SERVICE INFO – INA 0047

Заміна важеля натяжного пристрою ременя 534 0062 20 на 534 0340 10 для Mercedes Actros

Зображення 1: 534 0062 20 (замінена версія)

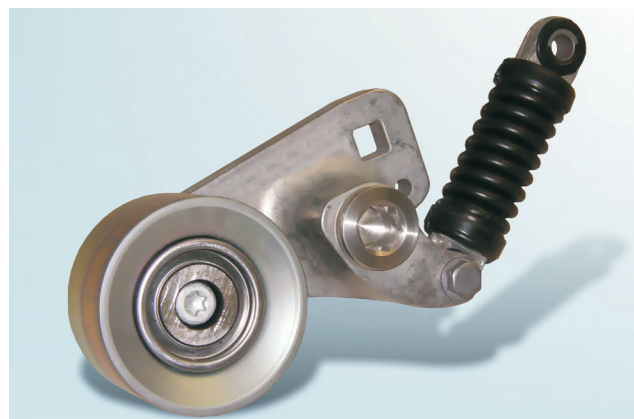
Важіль натяжного пристрою 534 0062 20 (зображення 1) більше не поставляється, він замінений на важіль натяжного пристрою з артикульним номером 534 0340 10 (зображення 2).

Основними відмінностями є змінений обвідний ролик з покращеними антифрикційними властивостями та модифікована захисна пластина.
